26 สิงหาคม 2559

เรื่อง	ปัญหาเสียงดังบริเวณด้านหลังหัวเก๋ง	ระบบ
รุ่นรถ	All New D-MAX ตั้งแต่รุ่นปี 2012	ตัวถัง

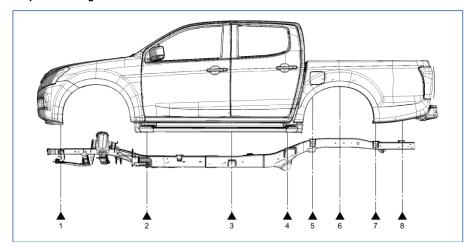
กรณีลูกค้าแจ้งปั๊ญหาลักษณะอาการดังกล่าว หากตรวจสอบแล้วพบว่าเกิดเสียงดังที่ตำแหน่งยางรองหัวเก๋ง ให้ทำ การเปลี่ยนยางรองหัวเก๋งแบบใหม่ โดยใช้อะไหล่ตามรายละเอียดดังต่อไปนี้

ข**้อสังเกต**: ลักษณะยางรองหัวเก๋งแบบเดิม จะมีสีดำทั้งตัวต่างจากยางรองหัวเก๋งแบบใหม่ที่มีสีต่างกันดังภาพตัวอย่าง

ชื่ออะไหล่	แบบหัวเก๋ง	หมายเลขอะไหล่		รูปตัวอย่างยางรองหัวเก๋ง
 ขออะเพล		แบบเหนาเก	อะไหล่เทคนิค	อะไหล่ปกติ	แบบใหม่
ยา	งรองหัวเก๋งตัวบน ตำแหน่งที่ 3	รุ่น 2 ประตู	TN4106	8-98360-827-0	
	งรองหัวเก๋งตัวบน กแหน่งที่ 3 และ 4	รุ่น 4 ประตู	TN4107	8-98360-826-0

หัวเก๋งรุ่น 4 ประตู

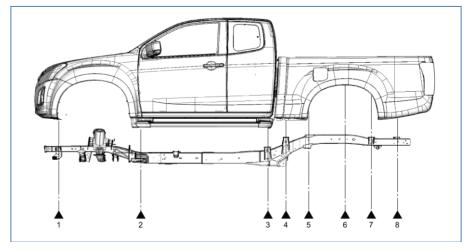
การติดตั้งยางรองหัวเก๋งต้องระมัดระวังอย่าให้แกนโบลต์ยึดเบียดตัวกับแชสซีส์ และขันยึดให้แน่นโดยใช้ค่าแรงขัน ตามที่กำหนด ดังนี้

ตำแหน่งที่ 6 เป็นแผ่นรอง

ตำแหน่งยางรองหัวเก๋ง (แต่ละข้าง)	ค่าแรงขัน
ตำแหน่งที่ 1	5.1 กกม./ 37 ปอนด์-ฟุต
ตำแหน่งที่ 2, 3 และ 4	6.7 กกม./ 49 ปอนด์-ฟุต
ตำแหน่งที่ 5, 7 และ 8	10.8 กกม./ 78 ปอนด์-ฟุต
